# 天津市工程建设标准设计

DBJT29-183-2018

## 天津市民用建筑施工图设计审查要点

常见问题

图 1.1.1 (错误图示)

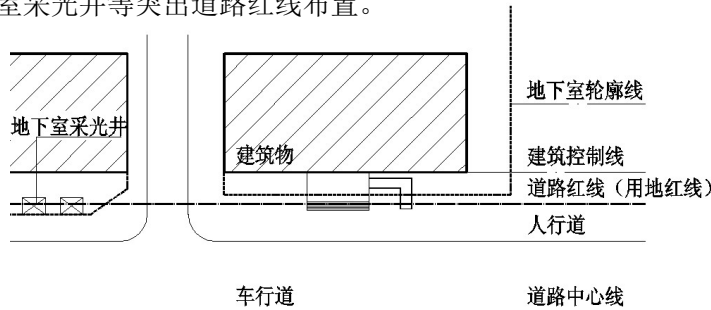
【存在问题】总平面图中建筑台阶、坡道、地下工程挡土墙、地下室采光井等突出道路红线布置。

【相关标准】《民用建筑设计通则》GB50352-2005 第 4.2.1 条规定：建筑物及附属设施不得突出道路红线和用地红线建造，不得突出的建筑突出物为：

【提示】道路红线和用地红线是指城市道路占地上、地下法定空间的控制线，因为道路红线以内的地下、地面的空间均为城市公共空间，一旦突出影响人流、车流交通安全、城市空间景观、及城市地下管网敷设等。

图 1.1.2 (错误图示)

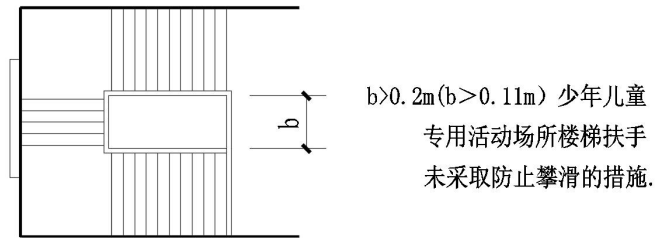
【存在问题】托儿所、幼儿园、中小学、少年儿童专用活动场地等建筑内楼梯大梯井或三跑楼梯设计，存在安全隐患。

【相关标准】《民用建筑设计通则》GB50352-2005 第 6.7.9 条规定：托儿所、幼儿园、中小学及少年儿童专用活动场所的楼梯，梯井净宽大于 0.20m 时，必须采取防止少年儿童攀滑的措施，楼梯栏杆应采取不易攀登的构造，当采用垂直杆件做栏杆时，其杆件净距不应大于 0.11m。（其中托儿所、幼儿园、中小学应依据现行规范相关条款执行）

图 1.1.6（错误图示）

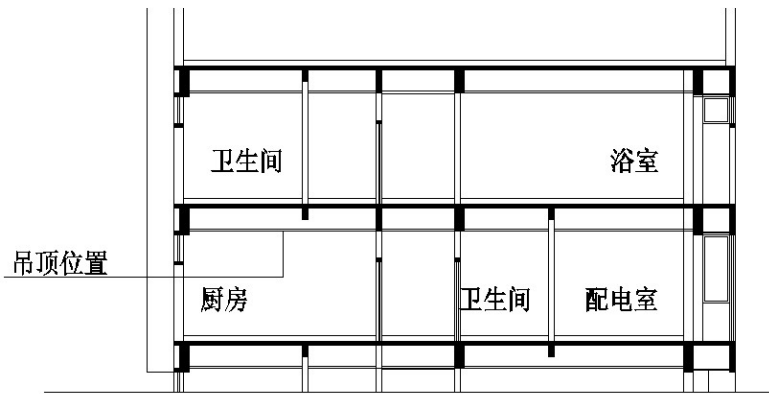
【存在问题】卫生间、浴室布置在厨房、配电室等有严格卫生要求和防潮要求用房的直接上层。

【相关标准】《民用建筑设计通则》GB50352-2005 第 6.5.1 条规定：建筑物的厕所、盥洗室、浴室不应直接布置在餐厅、食品加工、食品贮存、医药、医疗、变配电等有严格卫生要求或防水、防潮要求用房的上层。《民用建筑设计通则》GB50352-2005 第 8.3.1 条规定：民用建筑物内配变电所，不应设在厕所、浴室或其他经常积水场所的正下方，且不宜与上述场所贴临。

图 1.1.7（错误图示）

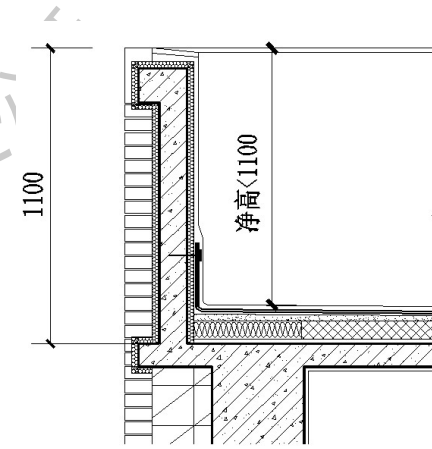
【存在问题】上人屋面或露台的女儿墙最低处净高不满足 1.05m（高层 1.10m）。

【相关标准】《民用建筑设计通则》GB50352-2005 第 6.6.3 条规定：阳台、外廊、室内回廊、内天井、上人屋面及室外楼梯等临空处应设置防护栏杆，临空高度在 24m 以下时，栏杆高度不应低于 1.05m，临空高度在 24m 及 24m 以上（包括中高层住宅）时，栏杆高度不应低于 1.10m。

图 1.1.8 (错误图示 1)

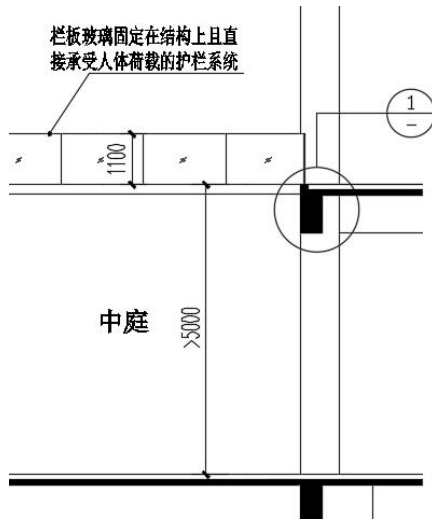
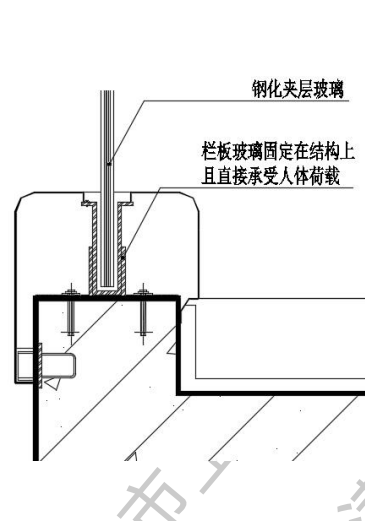
【存在问题】建筑共享空间中上层挑空楼板安装以栏杆玻璃固定在结构上且直接承受人体荷载的护栏系统。

【相关标准】《建筑玻璃应用技术规程》JGJ113-2015 第 7.2.5.2 条规定：栏杆玻璃固定在结构上且直接承受人体荷载的护栏系统，其栏杆玻璃应符合下列规定：1) 当栏杆玻璃最低点离一侧楼地面高度不大于 5m 时，应使用公称厚度不小于 16.76mm 钢化夹层玻璃。2) 当栏杆玻璃最低点离一侧楼地面高度大于 5m 时，不得采用此类护栏系统。

图 1.2.4（错误图示）

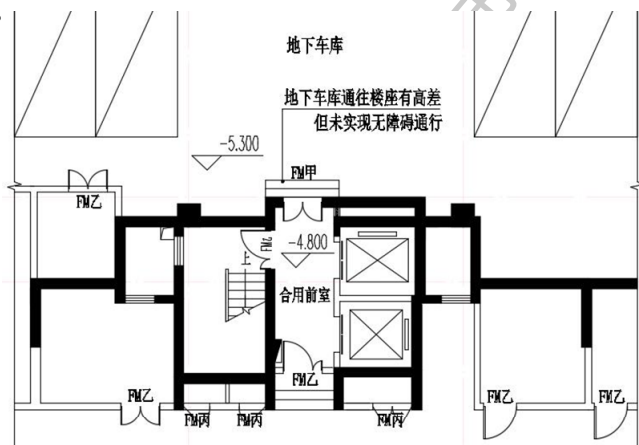
【存在问题】停车位或无障碍停车位设置在非首层时，从车位至无障碍电梯无法无障碍通行。

【相关标准】《天津市无障碍设计标准》DB/T29-196-2017 第 6.2.3.4 条规定：当无障碍机动车停车位设置在非首层时，应设置无障碍电梯通达首层，或经过无障碍通道与附属建筑内无障碍电梯连通，通达首层。

【提示】停车场和车库（含无障碍机动车停车位）属于为居民服务的配套公共设施，应供全体业主使用，应避免发生部分业主无法通过无障碍通道和无障碍电梯到达无障碍机动车停车位的情况发生。即使车库内未设置无障碍停车位，但车库的人行出入口仍应为无障碍出入口，其目的主要为方便幼儿、老龄人的日常通行以及物品的搬运。

图 1.2.7（错误图示）

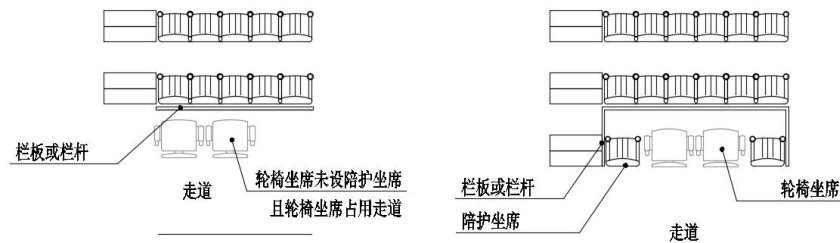
【存在问题】教育建筑（合班教室、报告厅等）、体育建筑（观众看台区）、文化建筑（剧场、电影院、音乐厅、会堂、演艺中心等观众席位）未设置轮椅座席或轮椅座席的设置不符合规范要求。

图 1.3.1 (错误图示 1)

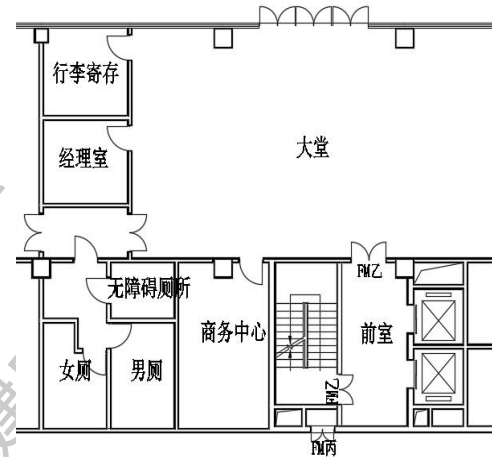
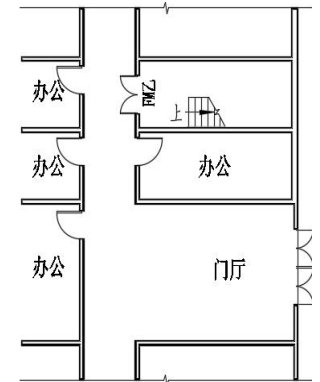
【提示】本条允许将通向室外的走道、门厅包括在楼梯间范围内，形成扩大的封闭楼梯间。但这个范围应尽可能的小一些。要注意扩大区域与周围空间要采取防火措施分隔。垃圾道、管道井等检查门不能设计成直接开向楼梯间内。有些建筑，在首层设置有大堂，楼梯间在

首层的出口难以直接对外，往往需要将大堂或首层的一部分包括在楼梯间内而形成扩大的封闭楼梯间。在采用扩大封闭楼梯间时，要注意扩大区域与周围空间采取防火措施分隔。

图 1.3.3（错误图示）

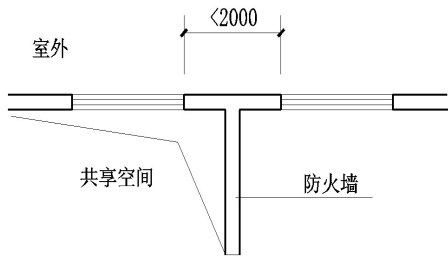
【存在问题】某建筑每层设计为一个防火分区，在首层门厅处设有二层高度的共享空间，二层共享空间划分为首层的防火分区内，二层平面图防火墙两侧 2m 范围内的窗间墙小于 2m。

【相关标准】《建筑设计防火规范》GB50016-2014（2018 年版）第 6.1.3 条规定：紧靠防火墙两侧的门、窗洞口之间最近边缘的水平距离不应小于 2m；采取设置乙级防火窗等防止火灾水平蔓延的措施时，该距离不限。

图 1.3.4（错误图示 1）

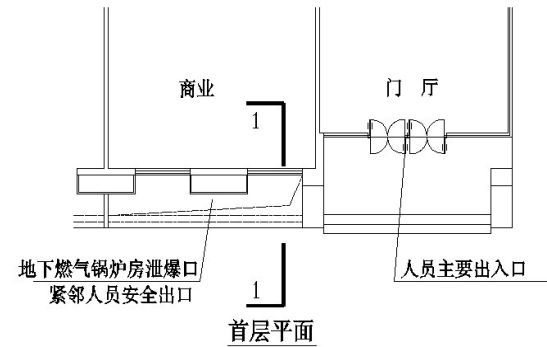
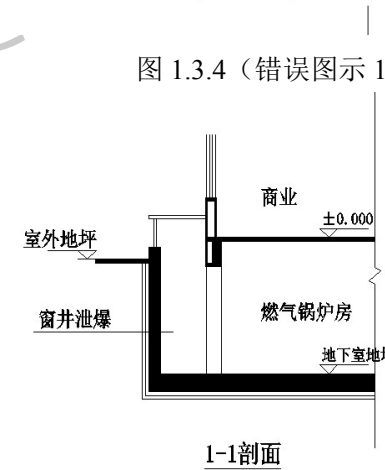
【提示】1. 燃气、燃油锅炉房有爆炸危险，按照规范要求不允许与居住建筑、人员密集场所贴邻或布置在直接上、下层；2. 燃气、燃油锅炉房的泄爆井更不应设置在紧邻建筑的首层安全出口。

【相关标准】《建筑设计防火规范》GB50016-2014（2018 年版）第 5.4.12 条规定：燃油或燃气锅炉、油浸电力变压器、充有可燃油的高压电容器和多油开关等……确需布置在民用建筑内时，不应布置在

人员密集场所的上一层、下一层或贴邻……

图 1.3.6（错误图示）

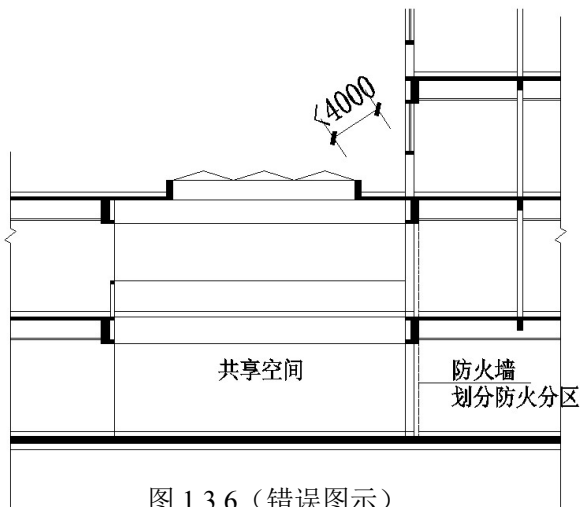
【存在问题】裙房与高层主体不在同一防火分区时，裙房屋顶天窗与高层主体外墙侧窗洞口最近水平距离不足 4m。

【相关标准】《建筑设计防火规范》GB50016-2014（2018 年版）第 6.1.4 条规定：建筑内的防火墙不宜设置在转角处，确需设置时，内转角两侧墙上的门、窗、洞口之间最近边缘的水平距离不应小于 4.0m；采取设置乙级防火窗等防止火灾水平蔓延的措施时，该距离不限。

图 1.3.7（错误图示）

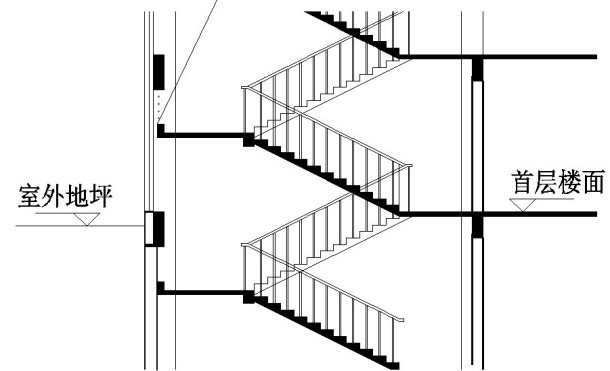
【存在问题】外檐通窗跨越地下、地上楼梯间。

通窗跨越地下、地上楼梯间

【相关标准】《建筑设计防火规范》GB50016-2014（2018 年版）第 6.4.4 条规定：建筑的地下或半地下部分与地上部分不应共用楼梯间，确需共用楼梯间时，应在首层采用耐火极限不低于 2.00h 的防火隔墙和乙级防火门将地下或半地下部分与地上部分的连通部位完全分隔，并应设置明显的标志。

图 1.3.8（错误图示）

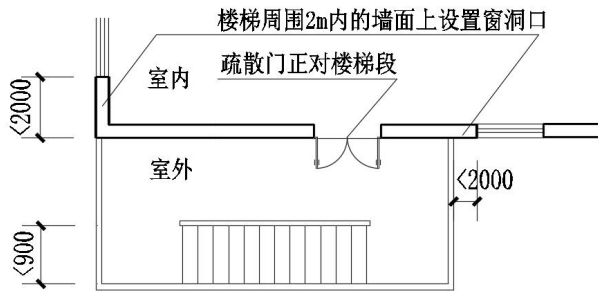
【存在问题】室外疏散楼梯的门、窗设计存在问题。

【相关标准】《建筑设计防火规范》GB50016-2014（2018 年版）第 6.4.5.5 条规定：除疏散门外，楼梯周围 2m 内的墙面上不应设置门、窗、洞口。疏散门不应正对梯段。

图 1.3.10（错误图示 1）

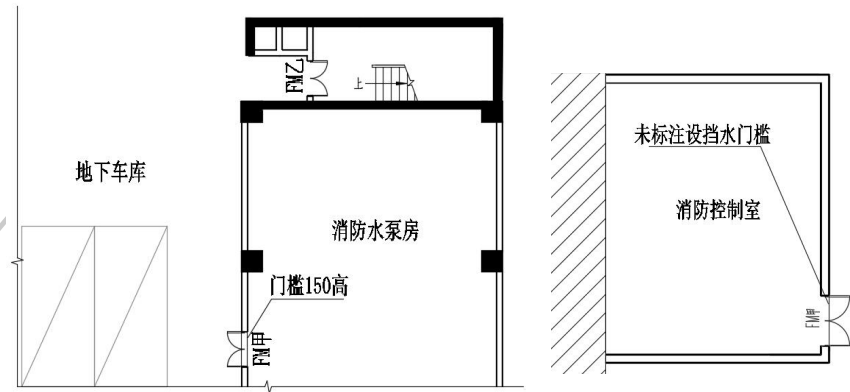
【存在问题】高层建筑地下车库内设消防控制室、消防水泵房时，其疏散门通向安全出口需穿越停车区；且疏散门未采取防水淹的技术措施。

图 1.3.11（错误图示）

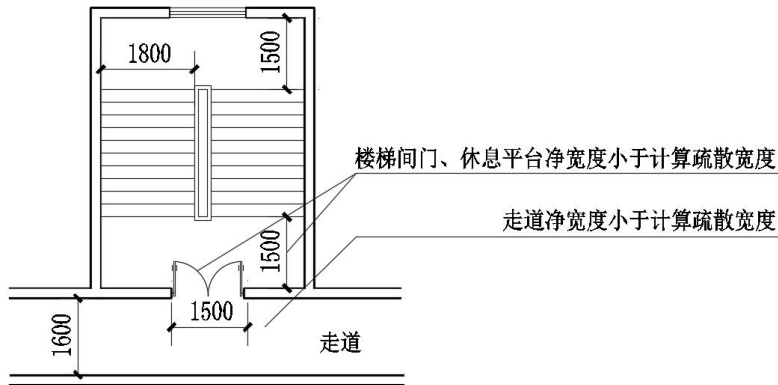
【提示】疏散宽度按照《建筑设计防火规范》GB50016-2014（2018 年版）第 5.5.21 条、表 5.5.21-1 规定计算出结果后，楼梯间的梯段宽度、楼梯间的门的宽度、走道的宽度，首层安全出入口的宽度均应满足计算宽度要求。

【相关标准】《建筑设计防火规范》GB50016-2014（2018 年版）第 5.5.21 条、表 5.5.21-1 规定：除剧场、电影院、礼堂、体育馆外的其他公共建筑，其房间疏散门、安全出口、疏散走道和疏散楼梯的各自总净宽度，应根据疏散人数按每 100 人的最小疏散净宽度不小于表 5.5.21-1 的规定计算确定。

图 1.3.14（错误图示）

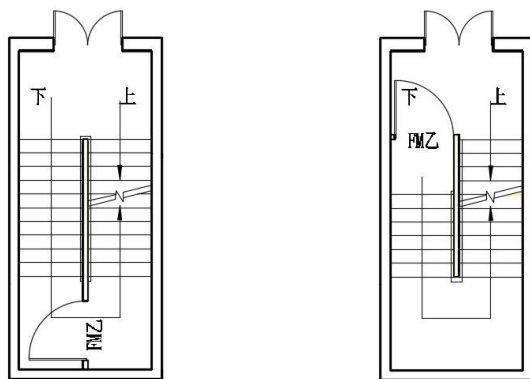
【提示】地下层与地上层如果没有进行有效分隔，容易造成地下层火焰及烟气蔓延到地上建筑，同时部分设计人未将地下楼梯间乙级防火门设置于首层，而改为设置于地下楼梯间休息平台位置，容易造成上部人员疏散时误入地下层。

【相关标准】《建筑设计防火规范》GB50016-2014（2018 年版）第 6.4.4.3 条规定：建筑的地下或半地下部分与地上部分不应共用楼梯间，确需共用楼梯间时，应在首层采用耐火极限不低于 2.00h 的防火隔墙和乙级防火门将地下或半地下部分与地上部分的连通部位完全分隔，并应设置明显的标志。

图 1.3.17（错误图示）

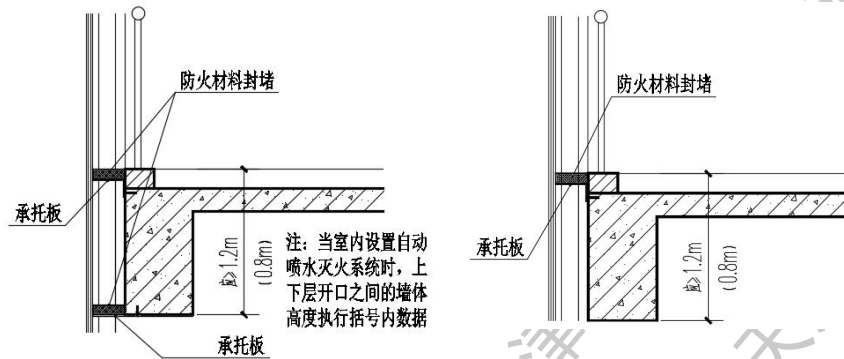
【存在问题】建筑外檐设玻璃幕墙，外檐详图中幕墙与每层楼板、隔墙处无防火封堵或防火封堵间距离不符合规范要求。

【相关标准】《建筑设计防火规范》GB50016-2014（2018年版）第6.2.6条规定：幕墙与每层楼板、隔墙处的缝隙应采用防火封堵材料封堵

【提示】采用幕墙的建筑，主要因大部分幕墙存在空腔结构，这些空腔上下贯通，在火灾时会产生烟囱效应，如不采取一定分隔措施，会加剧火势在水平和竖向的迅速蔓延，导致建筑整体着火，难以实施扑救。设置幕墙的建筑，其上、下层外墙上开口之间的墙体或防火挑檐仍要符合规范第6.2.5条的要求。

图 1.4.1（错误图示）

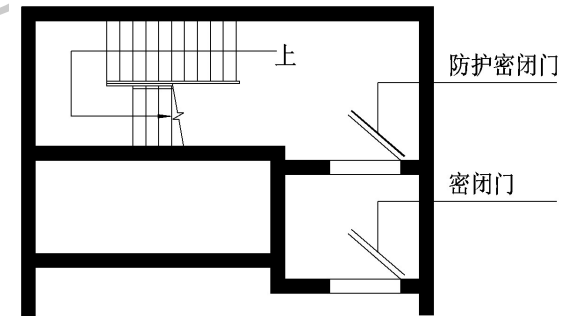
【提示】普通人防门虽然具有一定的防火能力，但由于门扇较重，开启不便，疏散出口的密闭门平时处于常开状态，不能作为防火门使用。

【相关标准】《人民防空工程设计防火规范》GB50098-2009 第4.4.2.3条规定：公共场所人员频繁出入的防火门，应采用能在火灾时自动关闭的常开式防火门；平时需要控制人员随意出入的防火门，应设置火灾时不需使用钥匙等任何工具即能从内部易于打开的常闭防火门，并应在明显位置设置标识和使用提示；其他部位的防火门，宜选用常闭的防火门。

图 1.4.3 (错误图示)

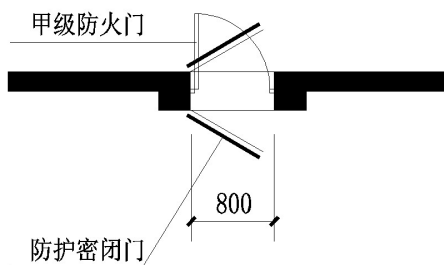
【存在问题】战时防护单元墙与平时防火墙重合时，防护单元之间的连通口与防火分区的疏散门共用，洞口宽度 0.8m，防火门净宽不满足规范要求。

【相关标准】《建筑设计防火规范》GB50016-2014 (2018 年版) 第 5.5.18 条规定：除本规范另有规定外，公共建筑内疏散门和安全出口的净宽度不应小于 0.90m，疏散走道和疏散楼梯的净宽度不应小于 1.10m。

图 1.4.4 (错误图示)

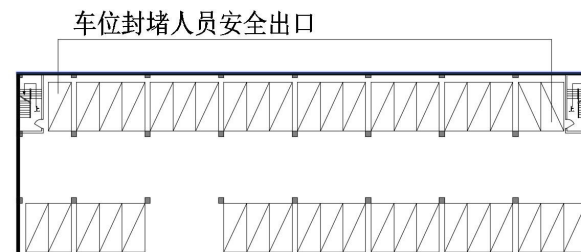
【存在问题】汽车库内的人员安全出口被车位封堵，存在安全隐

患。

【提示】汽车库内应有满足规范净宽要求的人员疏散通道，疏散出口处应通畅与疏散通道连接。

图 1.4.5 (错误图示)

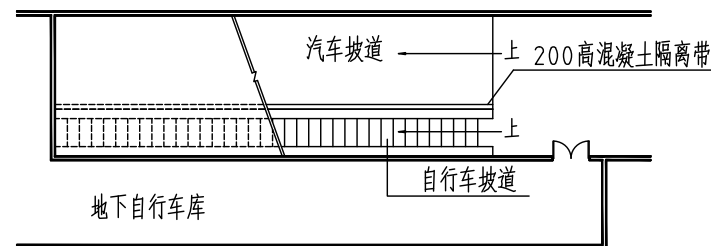
【存在问题】汽车库的人员安全出口和汽车疏散出口未采取防火墙分开设置。

【相关标准】《汽车库、修车库、停车场设计防火规范》GB50067-2014 第 6.0.1 条规定：汽车库、修车库的人员安全出口和汽车疏散出口应分开设置。设在工业与民用建筑内的汽车库，其车辆疏散出口应与其他部分的人员安全出口分开设置。

图 1.5.3（错误图示）

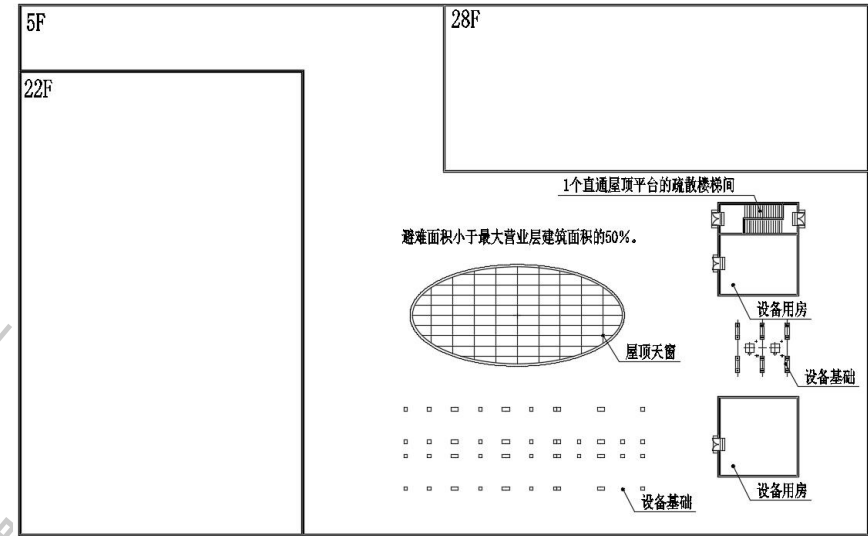
【存在问题】商业营业厅设置在五层及以上，疏散楼梯间未出屋

面；屋顶设障碍物、设备用房等导致避难面积不足。

【相关标准】《商店建筑设计规范》JGJ48-2014 第 5.2.5 条规定：大型商店的营业厅设置在五层及以上时，应设置不少于 2 个直通屋顶平台的疏散楼梯间。屋顶平台上无障碍物的避难面积不宜小于最大营业层建筑面积的 50%。

图 1.6.2 (错误图示 1)

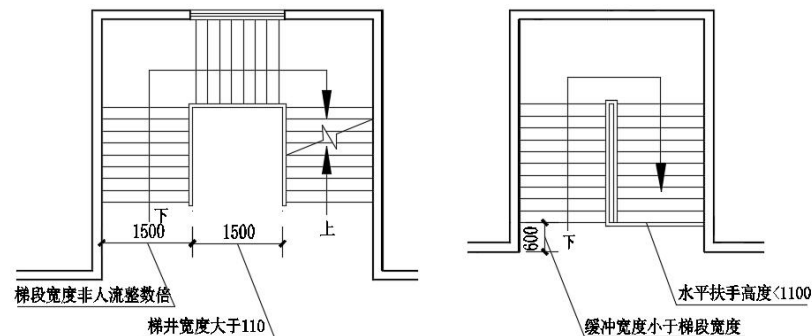
【存在问题 1】楼梯水平扶手高度低于 1.1m；梯井大于 0.11m 且未设防坠落、攀爬、溜滑措施。

图 1.7.3 (错误图示)

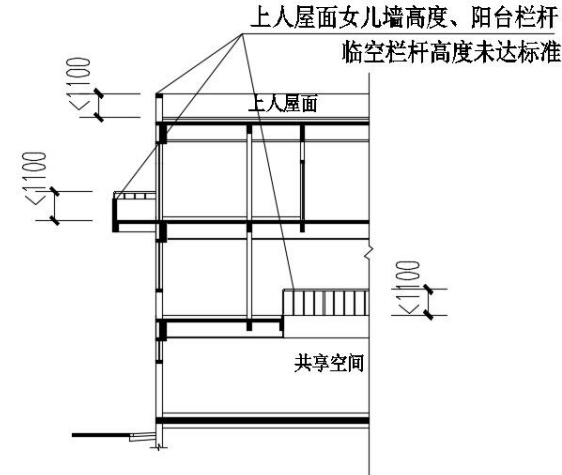
【存在问题】上人屋面女儿墙净高小于 1.1m 且未设防护栏杆；阳台栏杆净高小于 1.1m。

【相关标准】《托儿所、幼儿园建筑设计规范》JGJ39-2016 第 4.1.9 条规定：托儿所、幼儿园的外廊、室内回廊、内天井、阳台、上人屋面、平台、看台及室外楼梯等临空处应设置防护栏杆，……防护栏杆的高度应从地面计算，且净高不应小于 1.10m。防护栏杆必须采用防止幼儿攀登和穿过的构造，当采用垂直杆件做栏杆时，其杆件净距离不应大于 0.11m。

图 1.8.1 (错误图示)

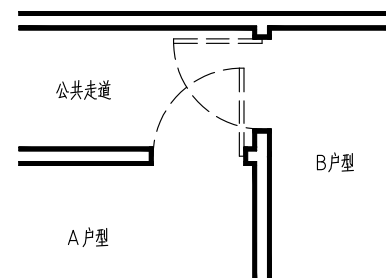
【提示】户门的开启应保证安全疏散，避免两户门交叉，妨碍交通。

【相关标准】《住宅设计规范》GB50096-2011 第 5.8.5 条规定：向外开启的户门不应妨碍公共交通及相邻户门的开启。

图 1.8.2 (正确图示)

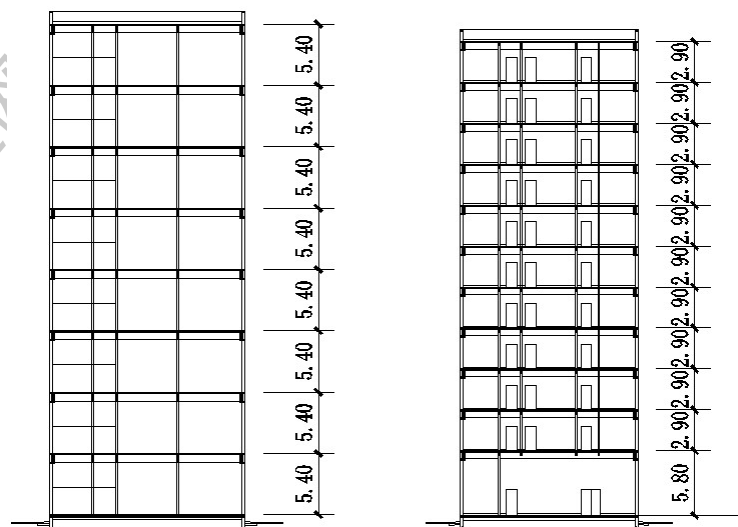
【存在问题】住宅层高超过 3m 时，未进行层数折算，设置电梯和防火疏散出口出现错误。

经折算  $5.4 \times 8 / 3 = 14.4 = 14 \text{层} + 1.2 \text{米}$   
应为 14 层高层住宅

图 1.8.3 (错误图示 1)

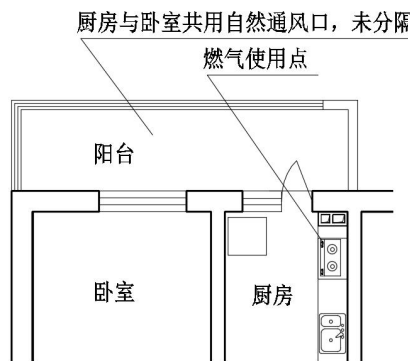
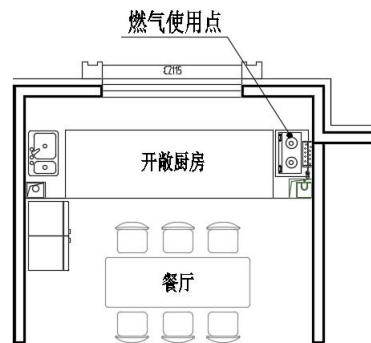
【存在问题】住宅中燃气使用点的设置位置不符合规范，厨房与

卧室共用一个封闭阳台时，封闭阳台的窗是两个房间的共有自然通风口，燃气设备与卧室无分隔。

图 1.8.5 (错误图示 1)

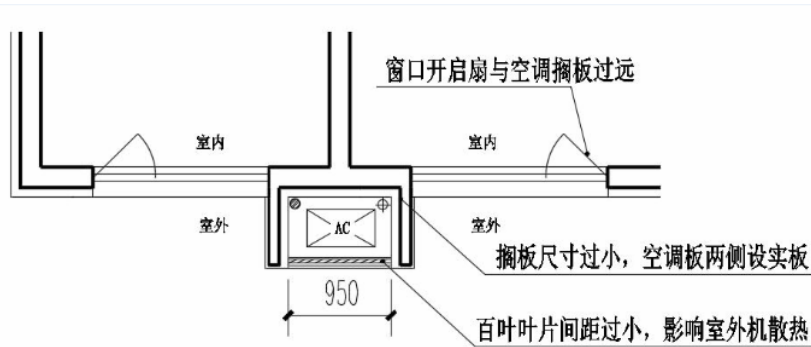
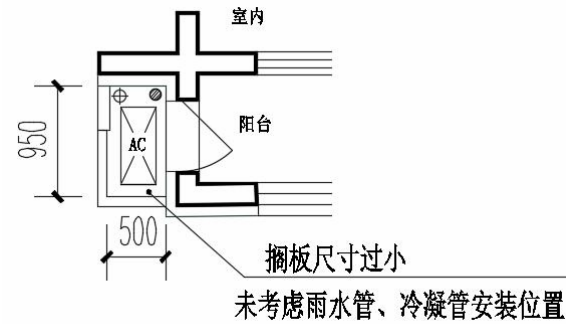
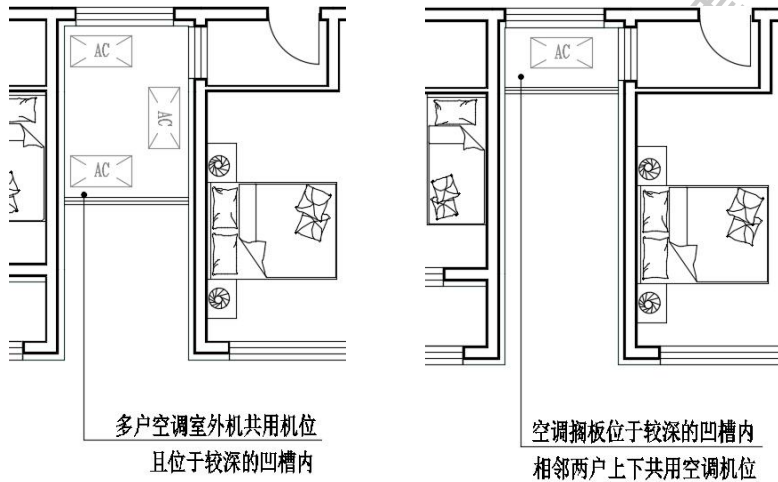
【存在问题】空调室外机搁板位置、尺寸、围护结构的设置不合理；围护结构上金属百叶间距过密或排放热气的有效开口面积过小；导致空调室外机安装、维修和空调通风运行困难。

图 1.8.6 (错误图示)

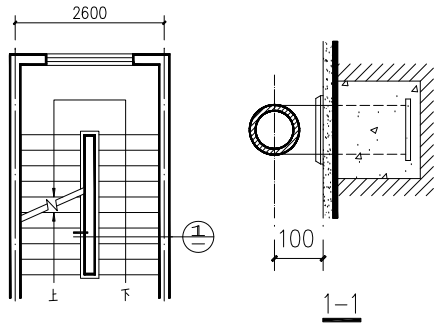
【存在问题】楼梯梯段的净宽度不满足 1.10m。

【提示】楼梯梯段净宽系指墙面至扶手中心线或扶手中心线之间的水平距离。楼梯净宽应以最不利点测算，如有突出的柱子、内收的扶手，均以最窄处测算梯段净宽。如某住宅地下室楼梯间开间尺寸 2.60m，墙厚 0.20m，梯段分隔墙厚 0.20m，靠墙扶手选用的作法为：12J8-63-B 抹灰层至扶手中 0.10m，如图所示，楼梯梯段净宽小于 1.1m。

【相关标准】《住宅建筑规范》GB50368-2005 第 5.2.3 条规定：楼梯梯段净宽不应小于 1.10m（除六层及六层以下住宅）。

图 1.8.7 (错误图示)

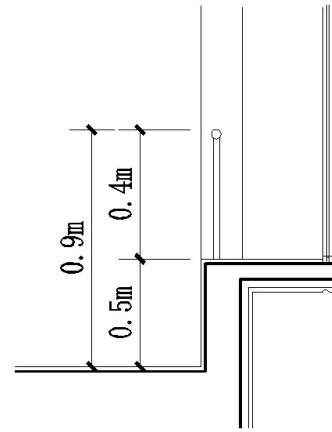
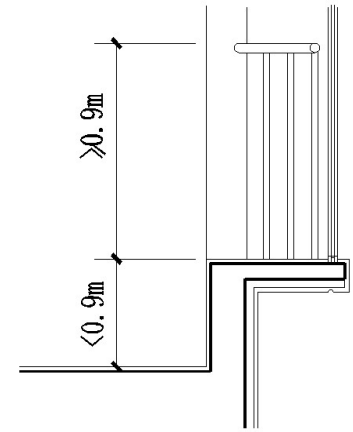
【提示】当出现可开启窗扇执手超出一般成年人正常站立所能触及的范围，就会出现攀登至凸窗台面关闭窗扇的情况，家中孩童更喜欢在凸窗窗台上玩耍，容易发生坠落事故，因此凸窗栏杆防护高度应从窗台面起算不应低于 0.90m，并应贴窗设置。

【相关标准】《天津市住宅设计标准》DB29-22-2013 第 7.4.2 条规定：当设置凸窗，且窗台距楼面净高度低于 0.90m 时，应设置防护设施，防护高度从窗台面起算不应低于 0.90m，并应贴窗设置。

图 1.8.8 (错误图示 1)

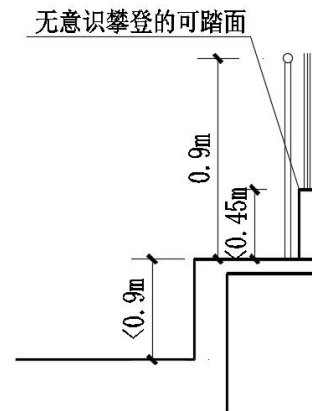
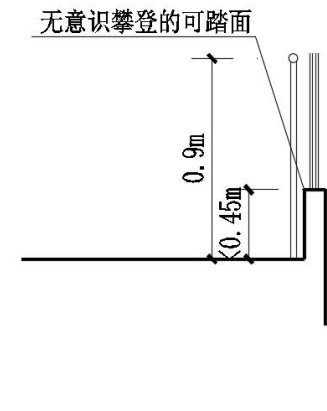
【存在问题】住宅窗台低于 0.45m，防护栏杆未从容易造成无意识攀登的可踏面起算，栏杆防护高度净高不满足要求。

图 1.8.9（错误图示）

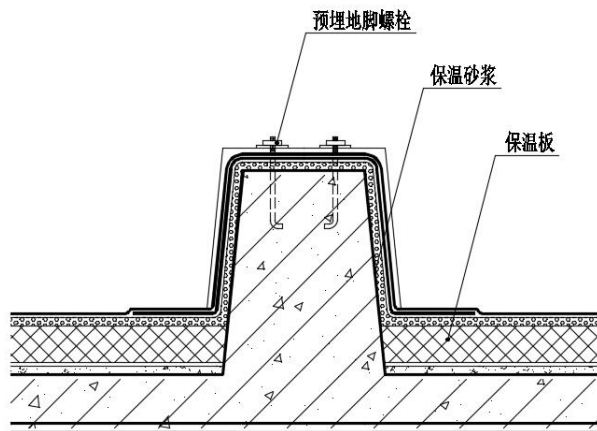
【存在问题】某住宅屋面设置多处设备混凝土基础，未设保温措施或仅抹 30 厚保温砂浆，其做法未计入屋面平均传热系数内。

图 1.9.1（错误图示）

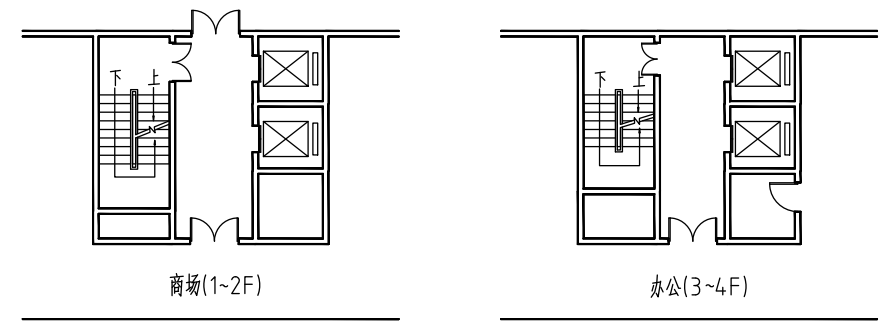
【存在问题】一、二层商业与三层以上办公共用疏散楼梯。

【相关标准】《办公建筑设计规范》JGJ67-2006 第 5.0.3 条规定：综合楼内的办公建筑部分的疏散出入口不应与同一楼内对外的商场、营业厅、娱乐、餐饮等人员密集场所的疏散出入口共用。

### 1.3.16 丙类仓库防火墙耐火极限设置不正确

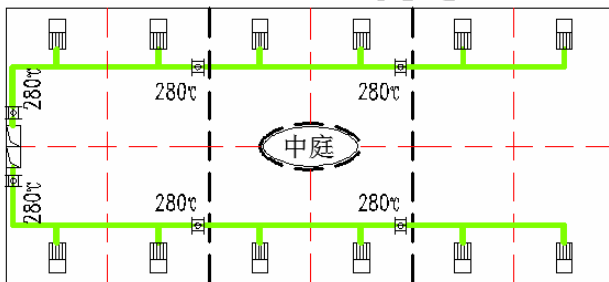
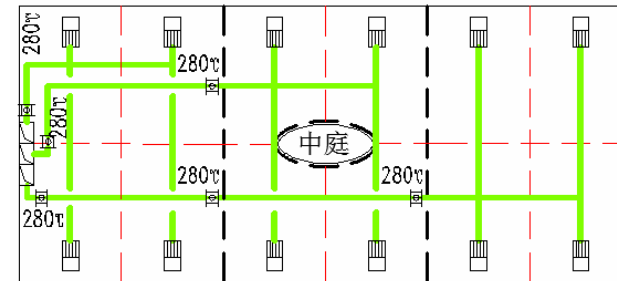
【提示】为确保疏散楼梯间内不被烟火侵袭。无论楼梯间与门窗洞口是处于同一立面位置还是处于转角处等不同立面位置，该距离都是外墙上的开口与楼梯间开口之间的最近距离，含折线距离。

【相关标准】《天津市住宅设计标准》DB29-22-2013 第 7.1.8 条规定：住宅的每个卧室、起居室（厅）均应合理设置空调室外机搁板，搁板宜设在与本户外窗相邻的建筑外墙上，其位置应符合下列规定：……（略）

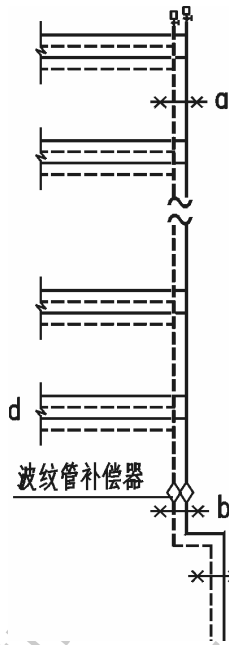
【提示】对采暖管道进行热膨胀计算是许多设计人常常忽略的问题，此条是规范中的强制性条文，在设计中应引起重视。《全国民用建筑工程设计技术措施-暖通空调·动力》（2009 年版）第 2.4.11 条规定：水平干管或总立管的固定点的布置，应保证分支管接点处的最大位移量不大于 40mm。设于管井内的供回水干管宜设置波纹管补偿器，波纹管补偿器应设于两个固定支架之间，其一端应布置在靠近固定支架处。如图 5.5.4 所示为某工程高区采暖系统供回水主立管连接示意图，在设计中应保证图示 d 处分支接点由管道胀缩引起的最大位移不大于 40mm。某些设计中 b 处未设置固定支架，当管道胀缩时，转弯处水平干管位移量过大，水平管段可能被剪切。垂直双管系统及跨越管与立管同轴的单管系统的散热器立管，当连接散热器立管的长度小于 20m 时，可在立管中间设固定卡；长度大于 20m 时，应采取补偿措施。

2) 主要的地方标准应列入其中，如天津市的住宅工程应列入《天津市住宅设计标准》DB29-22-2013，采用预应力混凝土管桩或空心方桩的工程应分别列入《预应力混凝土管桩技术规程》DB29-110-2010（含2013年局部修订）、《预应力混凝土空心方桩技术规程》DB29-213-2012，还应列入《建筑基桩检测技术规程》DB/T29-38-2015、《天津市预防混凝土碱骨料反应技术规程》DB/T29-176-2016、《预拌砂浆技术规程》DB/T29-130-2015、《天津市岩土工程技术规范》DB29-20-2017、《天津市绿色建筑设计标准》DB29-205-2015等地方规程。

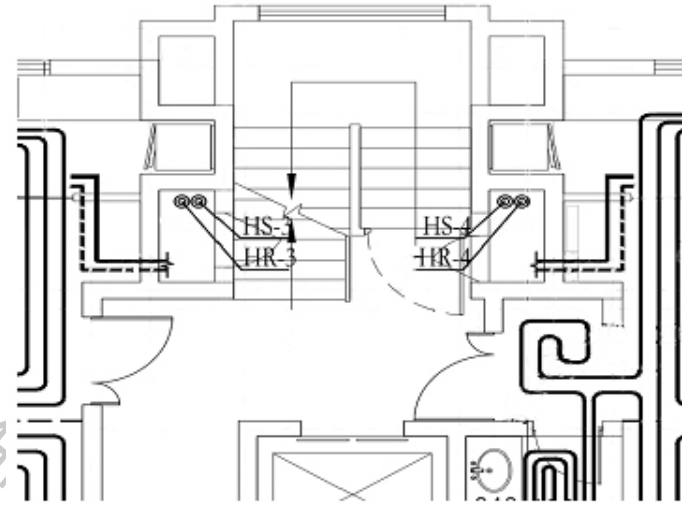
【提示】因为管道检修、渗漏等原因，管道井内有可能积水，引入单元内的供回水管必须先由管道井引至公共区域再接入单元内，目的是防止管道井内积水从管道埋地入户部分渗入室内。

【相关标准】《天津市集中供热住宅计量供热设计规程》DB/T29-26-2017 第 5.0.4.6 条规定：供暖用管道井的设置应符合，管井内应防水防潮，并应设排水地漏。入户管不得从非公共空间进入户内。
